豪景花園僭建物事件

回應“屋宇署” 8月5日的來信

王金殿博士 BBS

2010年8月11日

方案 4:

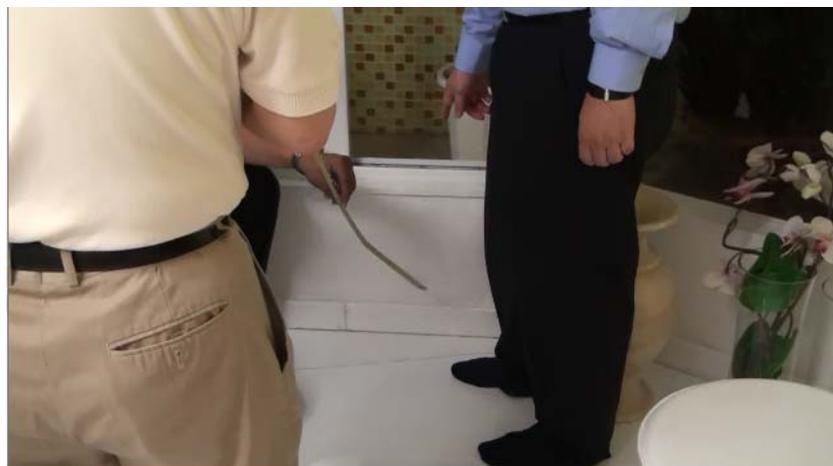
在 7 月 9 日屋宇署的面談會上，雙方對“矮牆”的高度有所探討。屋宇署認為花槽

(Flower Bed) 內空間，只應視作種植或擺放植物花卉或作為種植目的之工作平台 (Working Platform) ，間歇性可用作維護環境衛生及清理用途，原圖則的 450 mm 高度起級式分隔，可區分客廳與花槽的疆域，就這個區分，譚耀宗議員要求署長酌情考慮彈性處理“矮牆”的高度要求，同時也請業主們考慮屋宇署對花槽和客廳區分的看法。(請參考本人 7 月 11 日文件第 2 頁，最後一段) 。

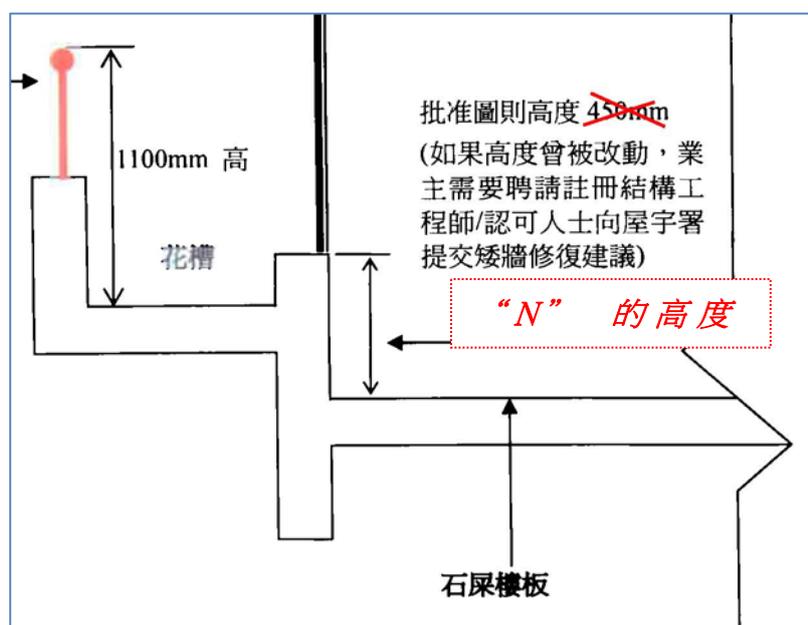
依照“方案 4”，屋宇署要求在花槽上加建“矮牆”以達從室內石屎樓板量度到矮牆頂部需有 450 mm 的高度。在落實“方案 4”的情況下，本屋苑不同單位需加建的“矮牆”高度會有不同，可能由 50mm 到 200 mm 不等，這會成為類似緣邊(“基仔”,Curb)的結構而不是“矮牆”(Parapet)。對於“方案 4 另加矮牆”這點，屋宇署 8 月 5 日的信件只強調需要 450 mm 的高度，但沒有清楚說明為什麼必須要這個高度和其法理依據。致於“方案 4 另加矮牆”長度只應在躺門開口部份；還是全個花槽連接室內部份包括固定玻璃門外，就這點屋宇署 8 月 5 日的信件也沒有清楚說明

1. 屋宇署要求圖 450mm 原圖則批准高度的問題；450mm 並不是任何法定的要求。只是外牆和窗戶的原設計者一個自行決定(design preference)，可以是 300mm, 500mm 或 600mm 不等。既然屋宇署目前考慮行使酌情處理，上述的 450mm 高度只是原設計者一個偶發性的自行決定，屋宇署沒有必要也不應將它列作一項必須的要求。試想目前的任何酌情決定，如果必須硬性地以某項原批准圖則為依歸，根本不會如目前有任何的折衷方案，也不需這樣的多翻商談及探討。
2. 如果要執行“方案 4 另加矮牆”，將需要在活動玻璃門外放置一條 50 mm - 200mm 不等的緣邊“Curb”。這將增加使用者在間歇性維護花槽環境衛生或整理植物時會被絆倒的風險，不論老弱或年青人，當他們執行上述工作時候，隨時觸發潛在的家居安全問題。

3. 此外在花槽執行“方案 4 另加矮牆”，無論其高度為 50 mm 至 200 mm 不等，或其長度多少，將無可避免和不必要地增加花槽的負載 (Dead Load)。

總結以上的分析，“方案 4 另加矮牆”明顯不是在正確優劣價值判斷下的適當酌情處理 (a proper merit of consideration in exercising discretion)。
